[ID_VIP: 10163] TORREMAGGIORE (FG): progetto per la realizzazione di un impianto eolico, costituito da 12 aerogeneratori di potenza unitaria di 6 MW, per una potenza complessiva d'impianto pari a 72 MW, da realizzarsi nel Comune di Torremaggiore (FG), incluse le relative opere di connessione alla RTN.

Procedura: Valutazione di Impatto Ambientale ai sensi dell'art. 23 del D.Lgs 152/2006

Richiesta integrazioni della Soprintendenza Speciale per il PNRR (MiC)

In grigio la rete tratturale, in viola gli aerogeneratori di progetto e in arancio la fascia di rispetto di 3 km di cui al D. Lgs. 199/2021 e ss.mm.ii. (Elaborazione grafica a cura della SABAP FG).

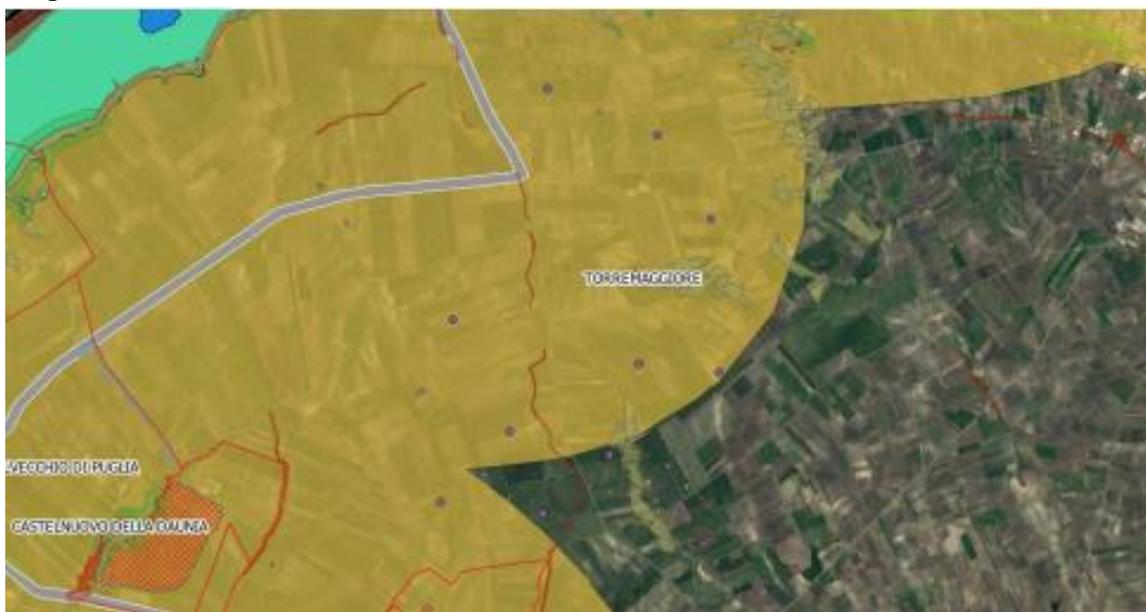
2. Sulla cartografia IGM in scala 1:25.000 andranno indicate le **aree idonee** indicate dal D.Lgs. 199/2021 e ss.mm.ii. Si fa presente che, in relazione alle ultime disposizioni normative in merito alle fasce di rispetto dai beni appartenenti al patrimonio culturale, il layout d'impianto interferisce con la rete tratturale che attraversa l'area in esame;

Aree tutelate della Regione Molise a confine con la Regione Puglia (Elaborazione grafica a cura della SABAP MOL)

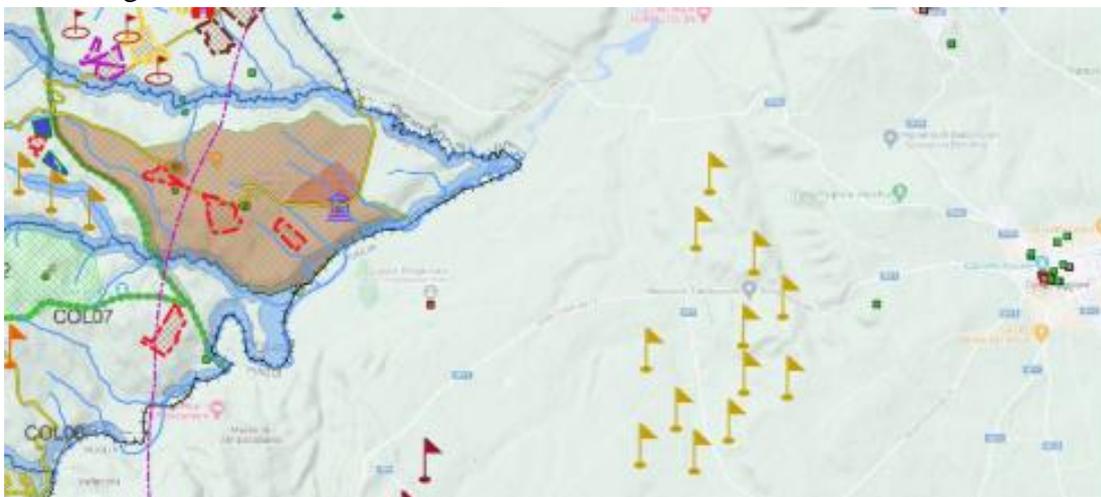
Pertanto, si richiede un'integrazione della **Relazione Paesaggistica**, della **carta di intervisibilità e dei fotorendering** con coni visuali che si aprono dai succitati luoghi sottoposti a tutela e dalla rete viaria del contesto paesaggistico di riferimento. In particolare da:

- a) loc. Colle Passone nel Territorio di Santa Croce di Magliano in cui è stata individuata una vasta area di interesse archeologico e perimetrata ai sensi dell'art. 142 c.1 lett. m) con DDR 17/2012;
- b) loc. Colle Passone in cui è presente un'area archeologica sottoposta a tutela ai sensi della parte II del D.Lgs. 42/2004 con DDR n.8 del 14/02/2013;
- c) loc. Melanico in cui è presente un'area archeologica sottoposta a tutela ai sensi della parte II del D.Lgs. 42/2004 con DDR n.7 del 14/02/2013;
